(仮称) 四浦半島風力発電事業
環 境 影 響 評 価 準 備 書
補 足 説 明 資 料

令和 7 年 1 月

電 源 開 発 株 式 会 社

風力部会 補足説明資料 目次

図 2.2-5(6) 変更区域図 (図郭 3)
(詳細: 地形図)

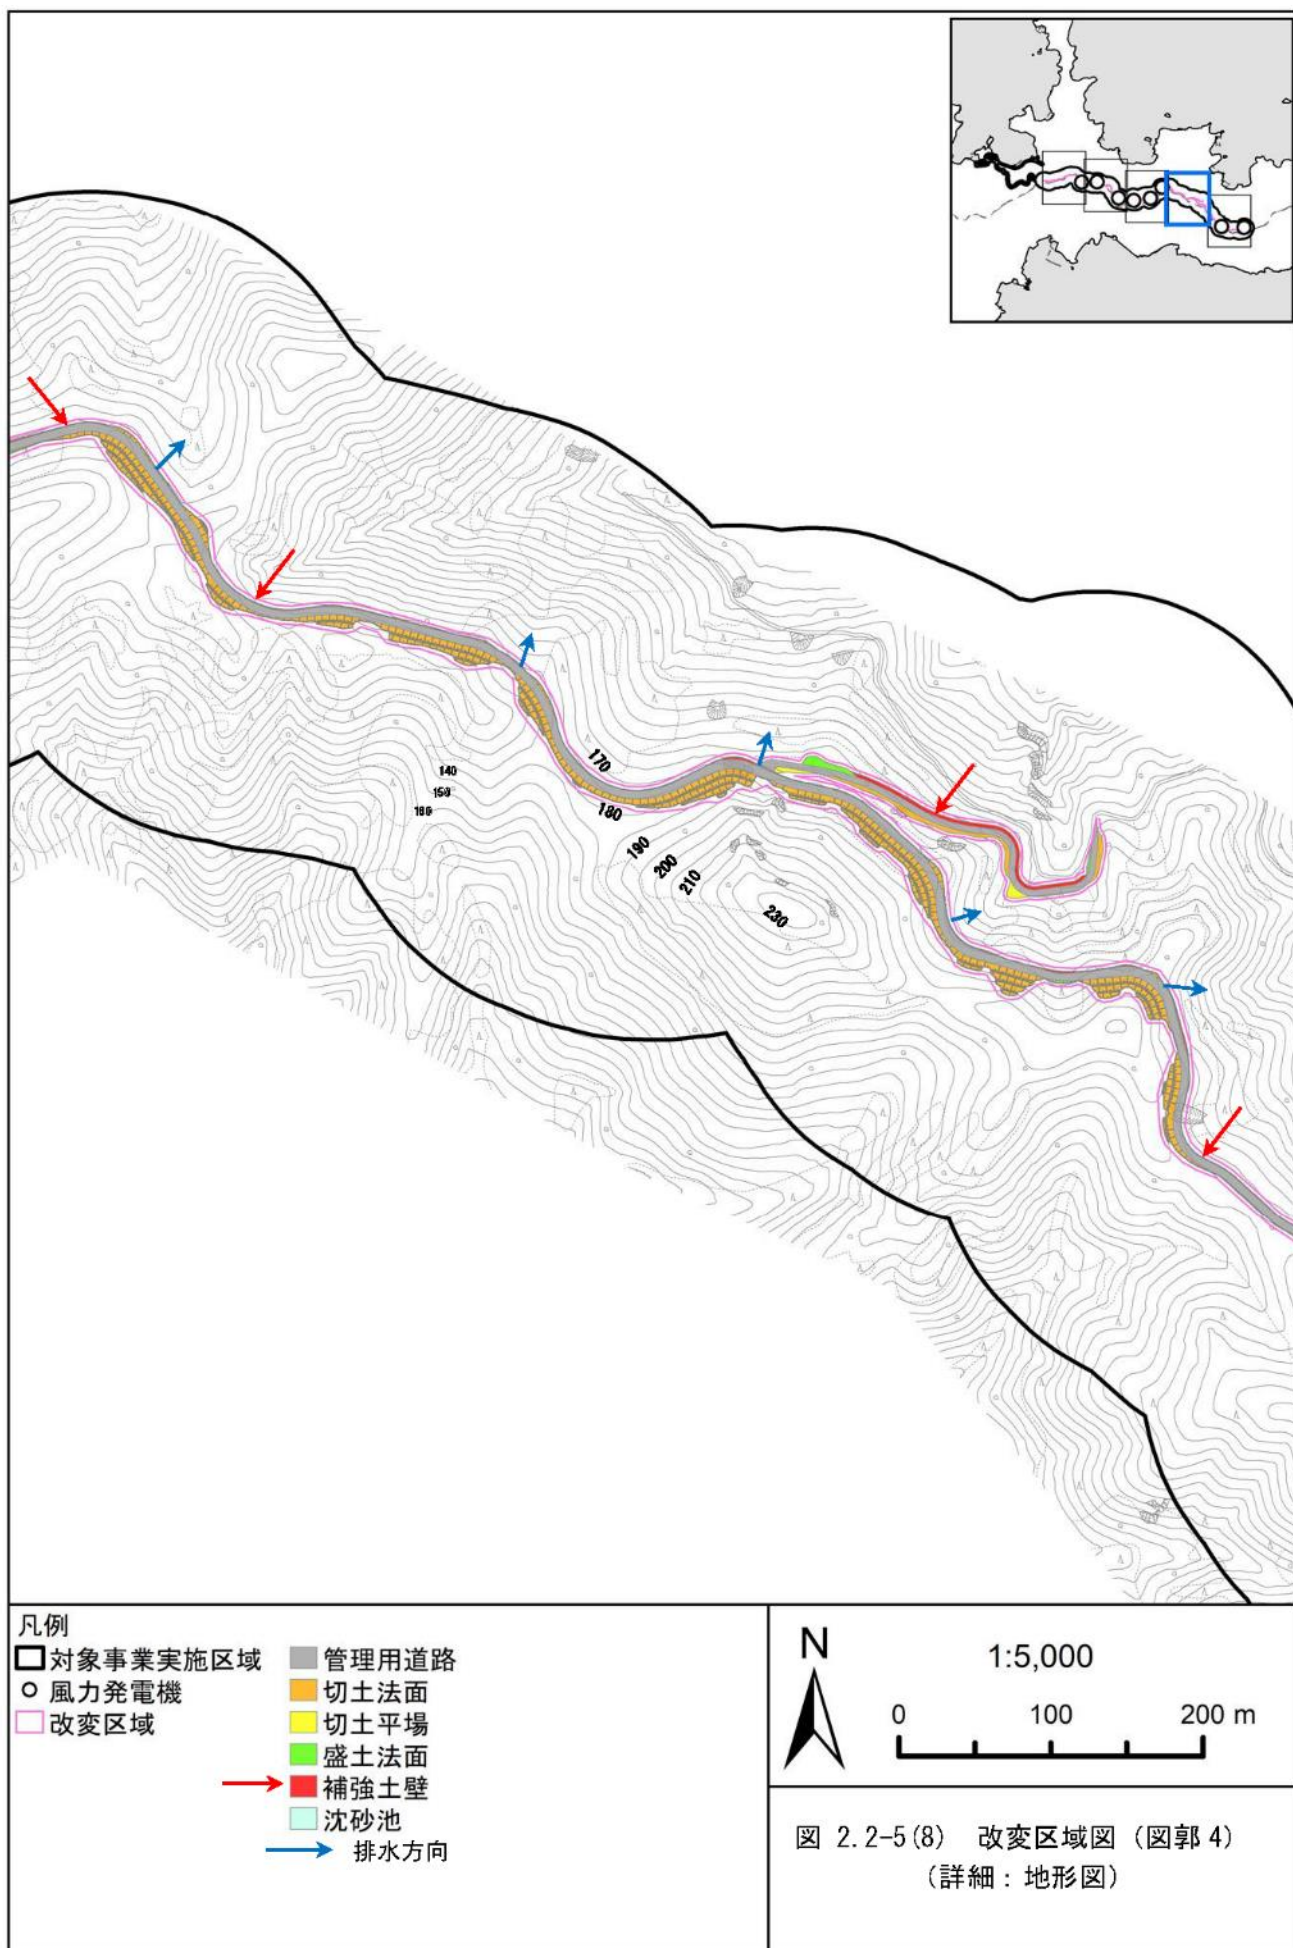
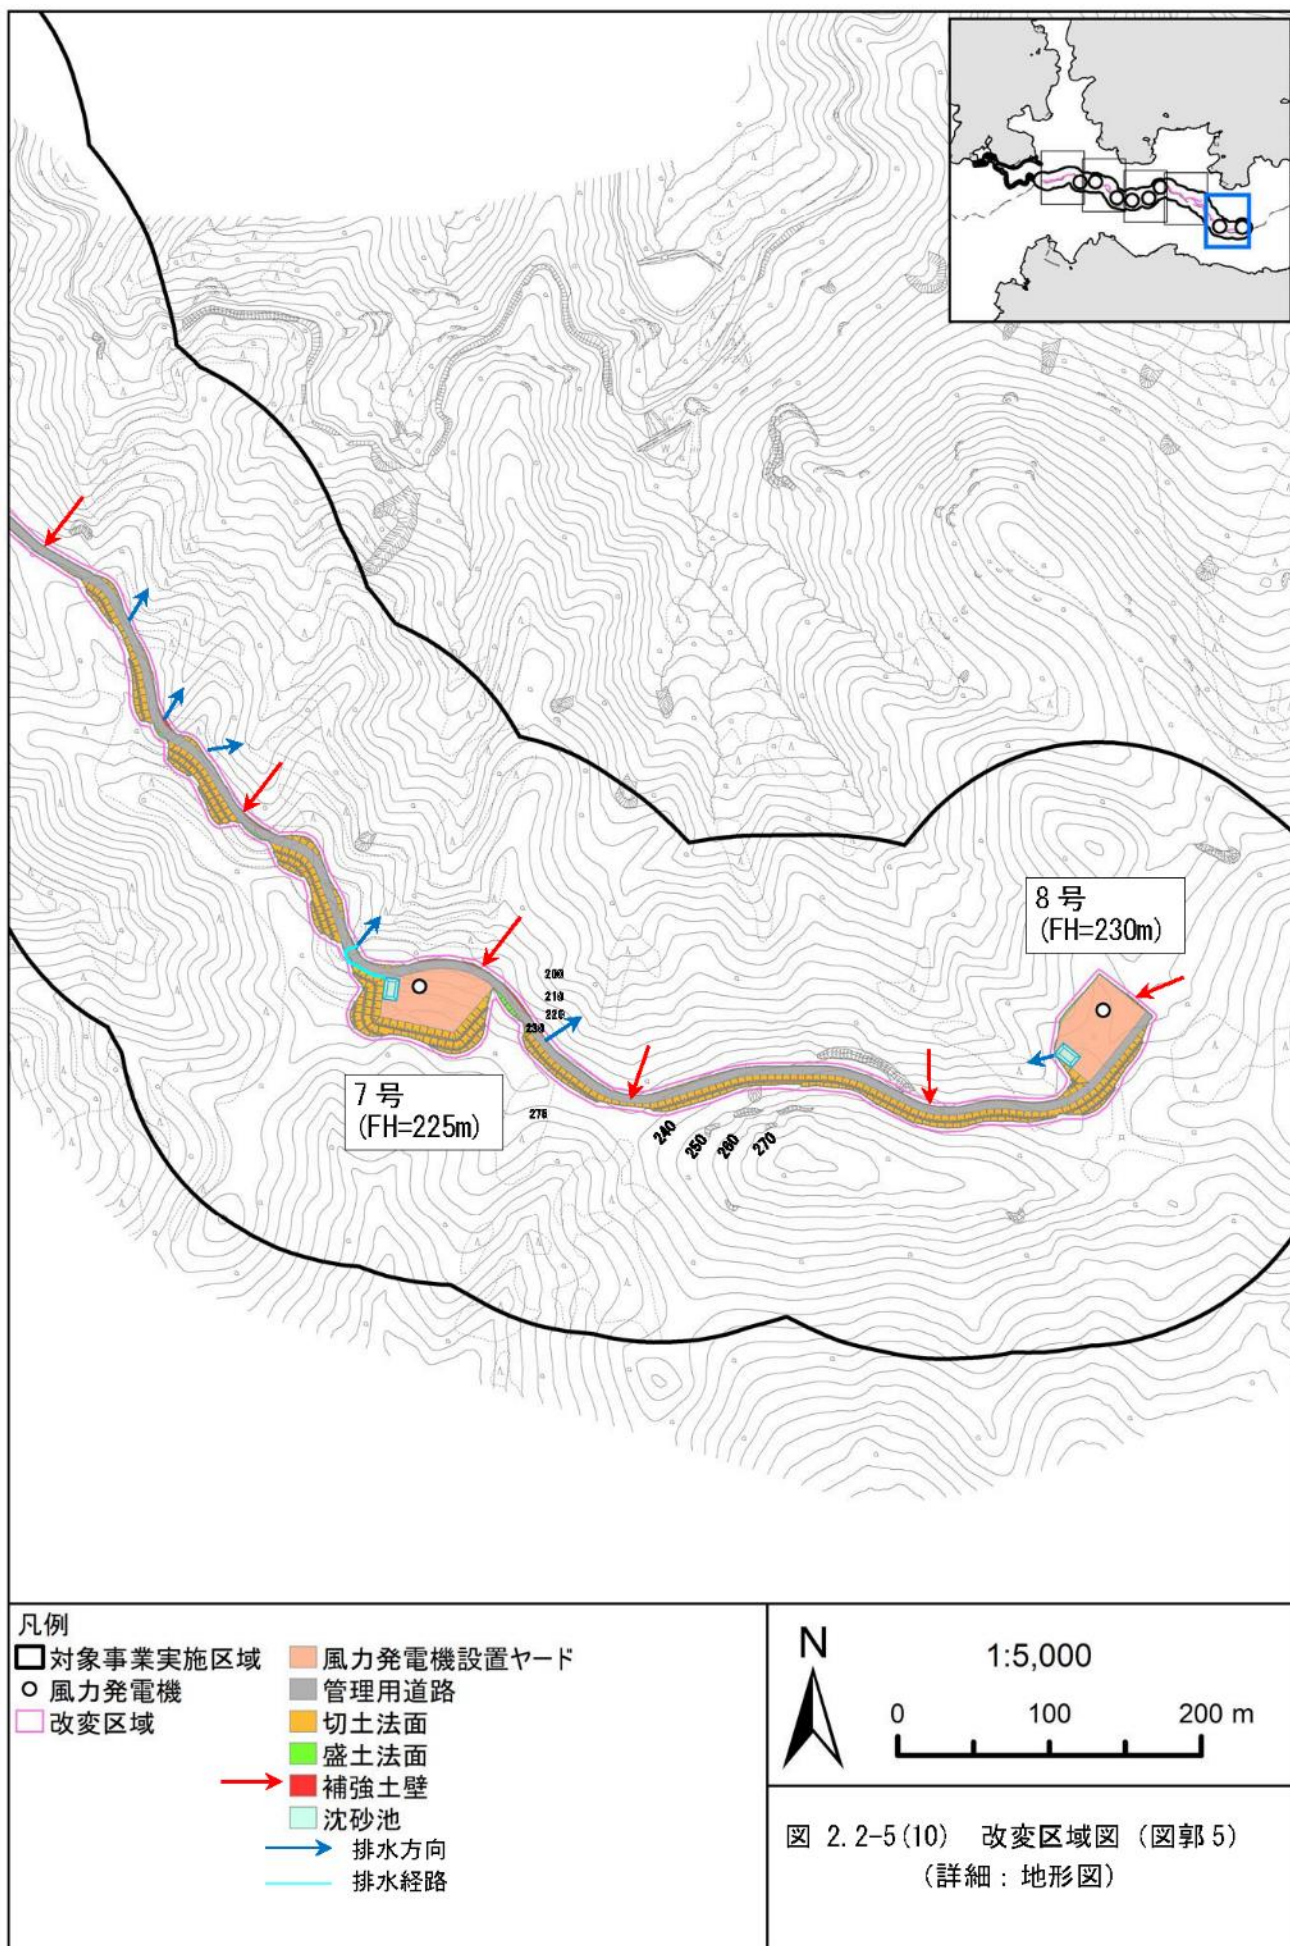
5号機設置ヤードに設けられた沈砂池近くに排水方向を示す矢印がなく、排水先がどこがよく分かりません。できれば、他の風車発電機設置ヤードを含めて、沈砂池から排水先までの排水路を示してください。

評価書では次ページ（本資料 p. 2～6）に示すとおり、沈砂池からの排水経路を示します。

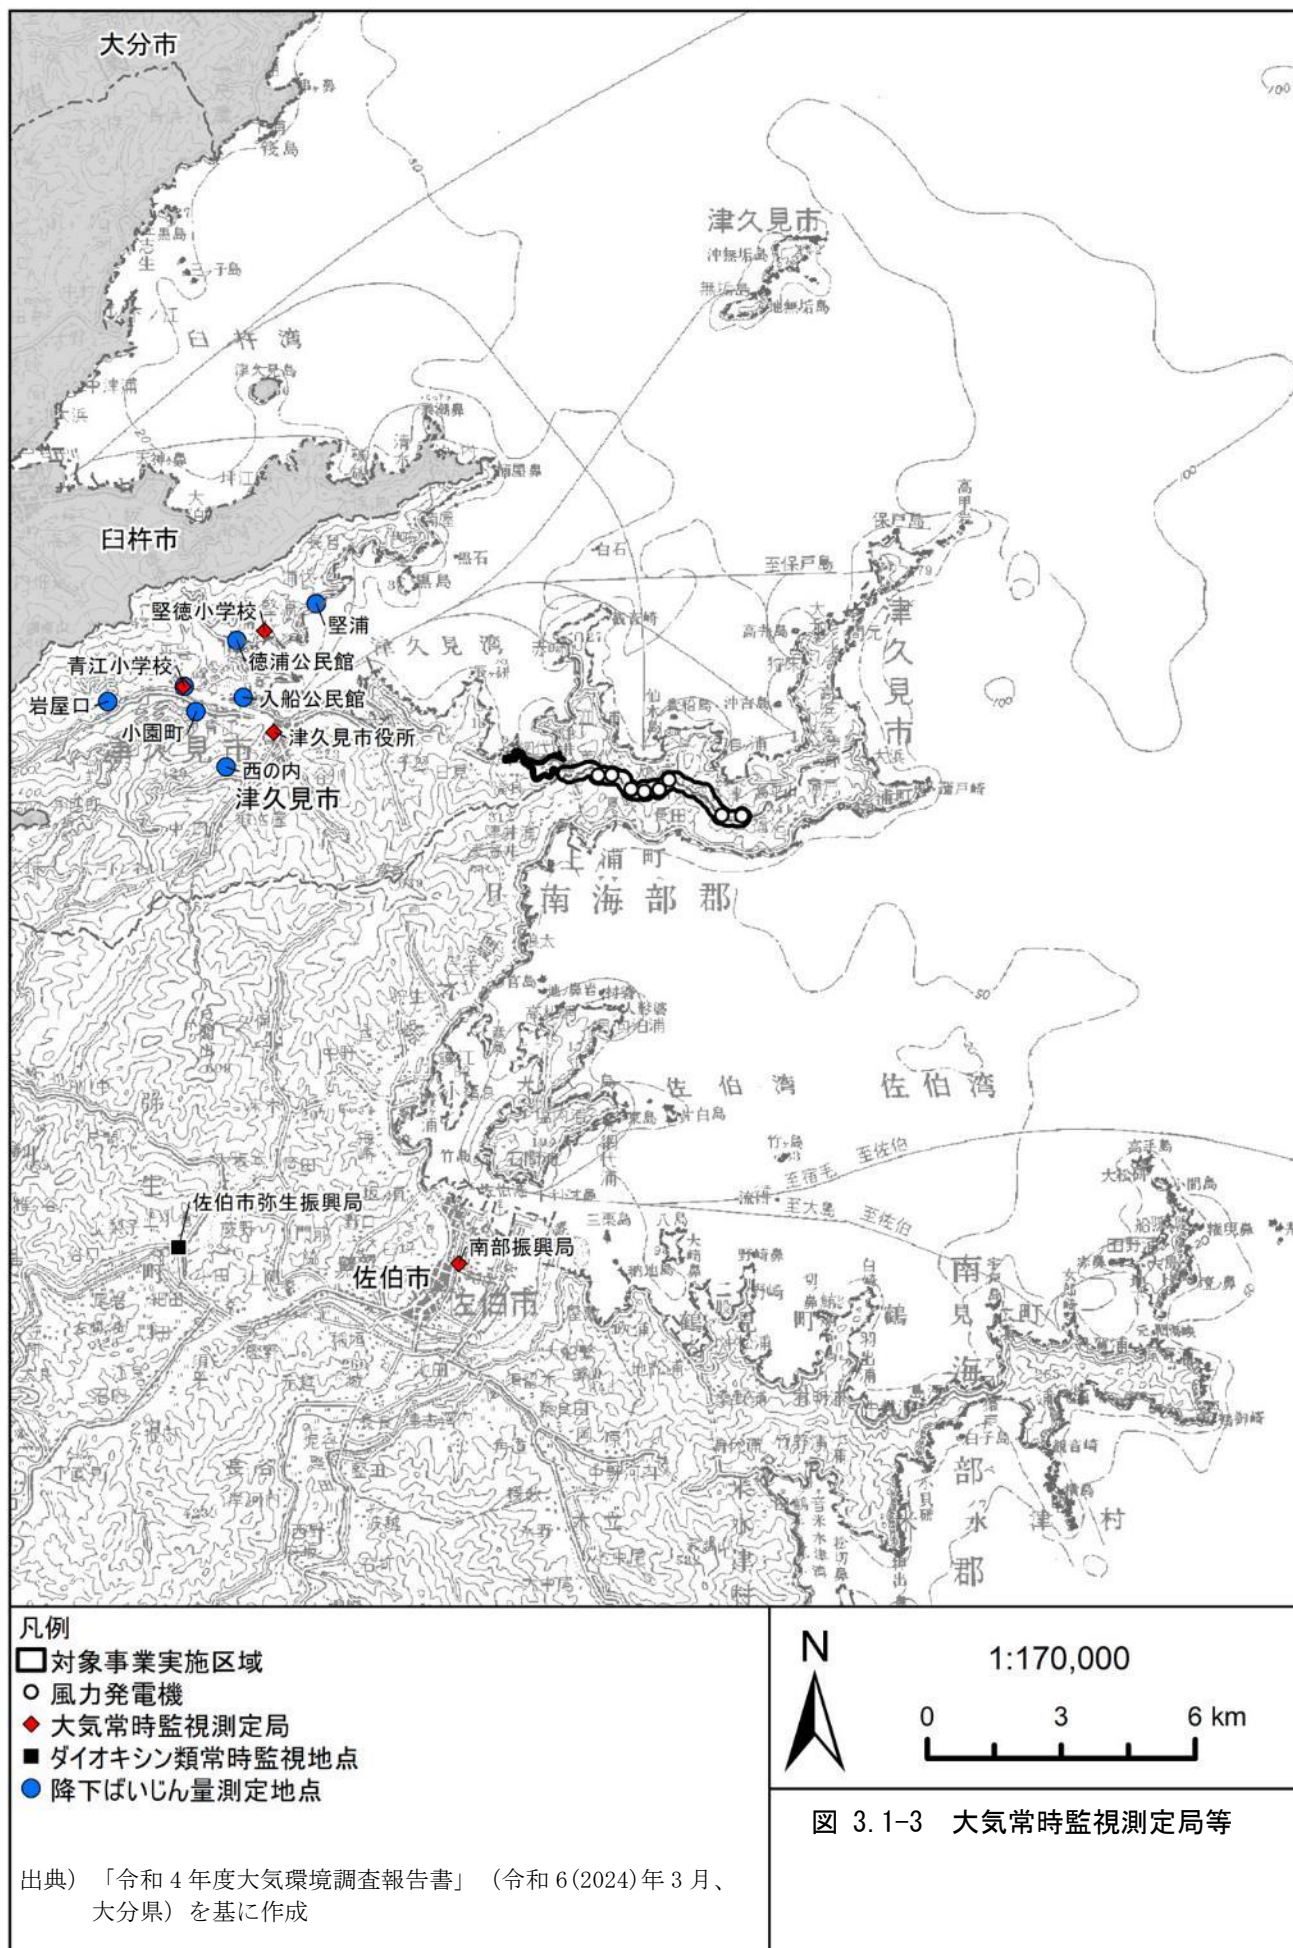
降下ばいじんの測定位置も図に示してください。

評価書では次ページ（本資料 p. 10）に示すとおり、降下ばいじんの測定地点も図示いたします。

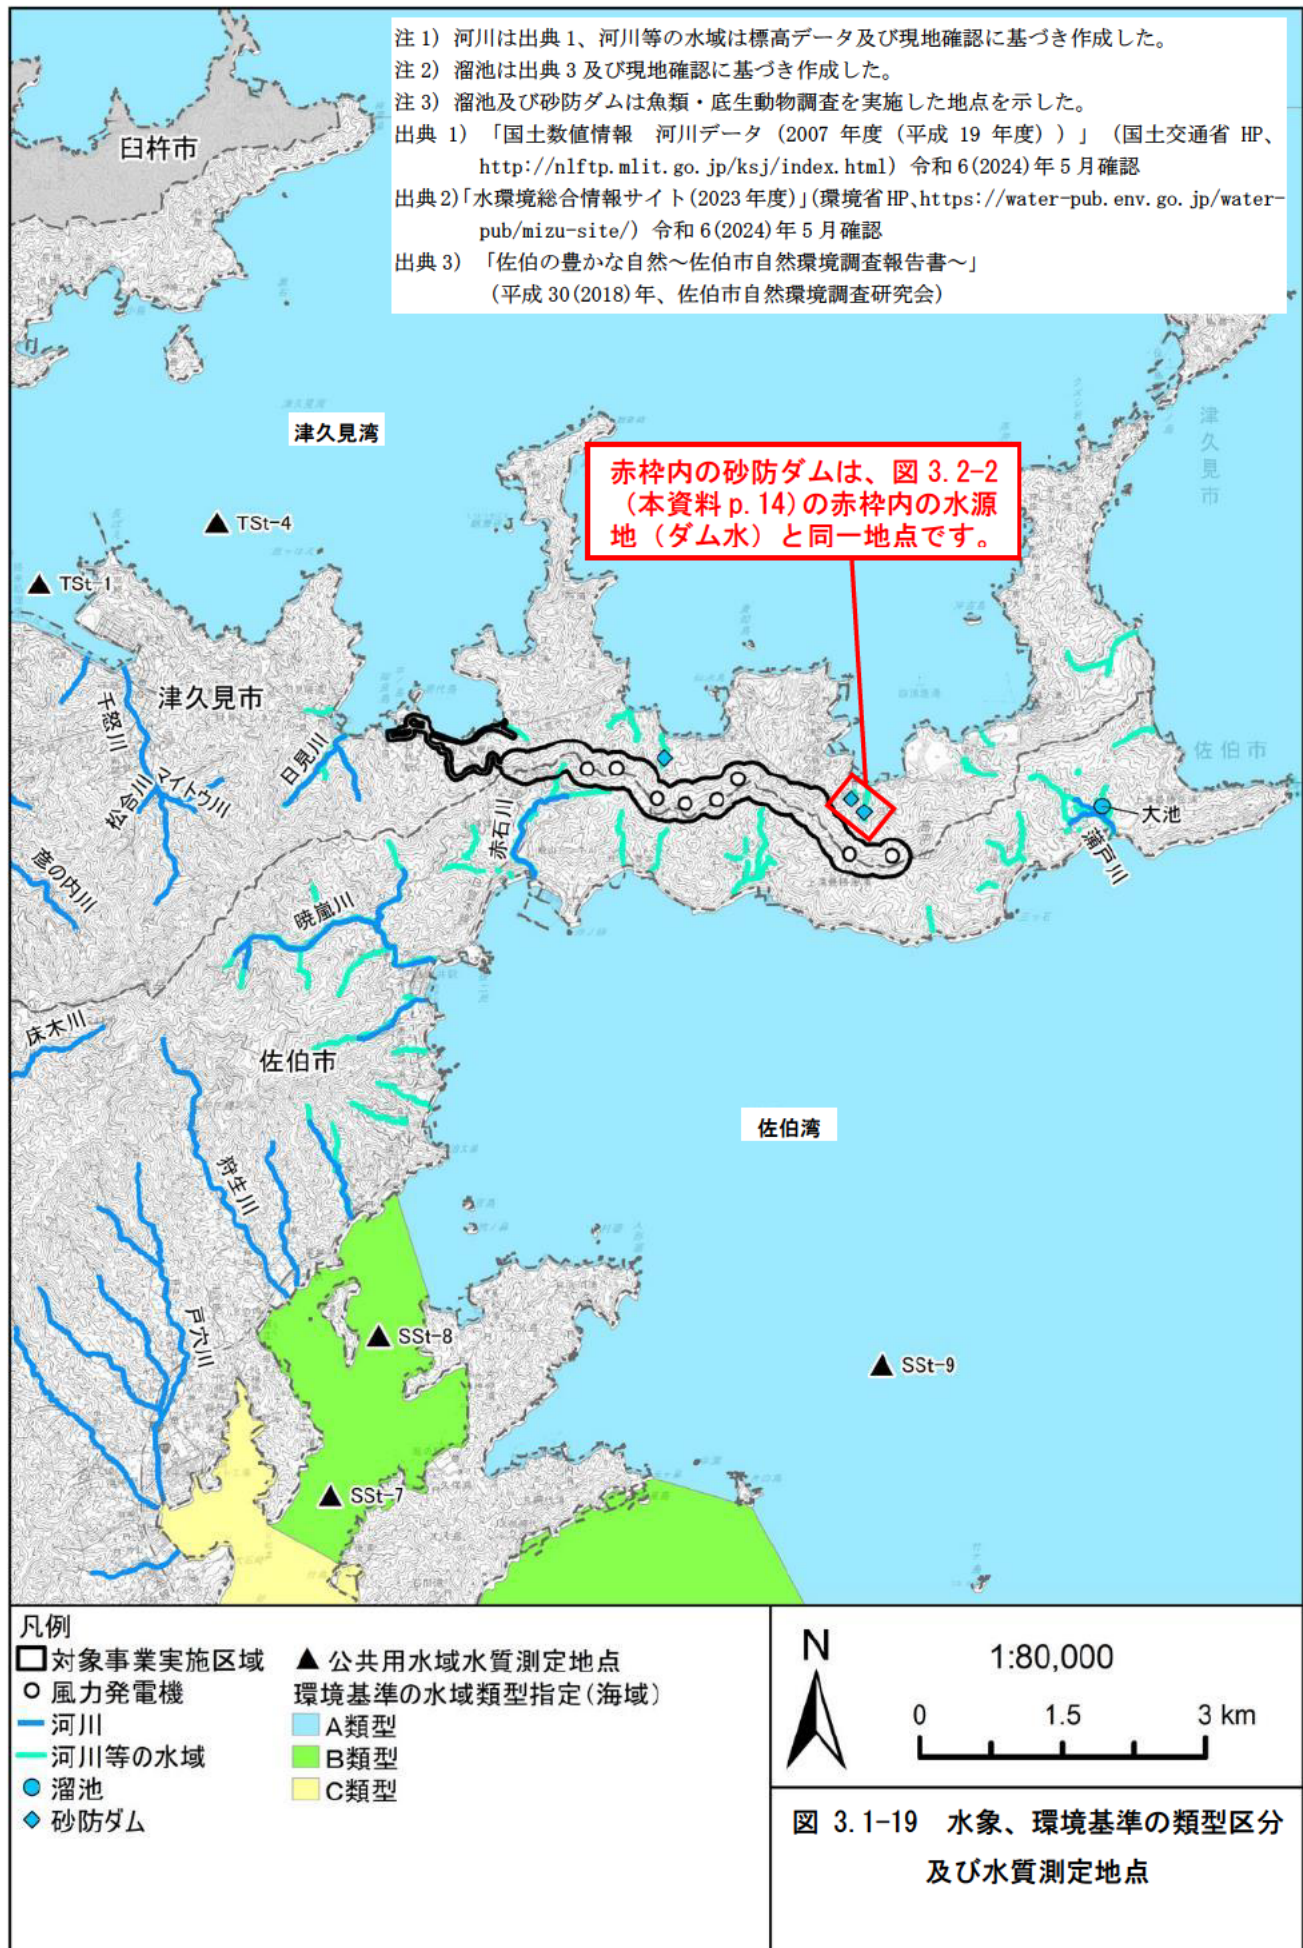
専門家意見の池（P. 274）、「図 8.3-10 水質調査地点」に示された河川等の水域、魚類・底生動物の調査地点の砂防ダムや溜池（P. 323）等についても、説明、図示することを御検討下さい。

評価書では次ページ（本資料 p. 12）に示すとおり、魚類・底生動物の専門家等に言及いただいた「大池」、魚類・底生動物調査地点に設定した「大池」及び砂防ダム、河川等の水域を図示いたします。また水象の状況として、「佐伯市蒲戸地区においては、海岸近くに大きな池や湿地（以下、蒲戸地区内で一番大きな池を「大池」と仮称する。）が存在する」旨を追記いたします。
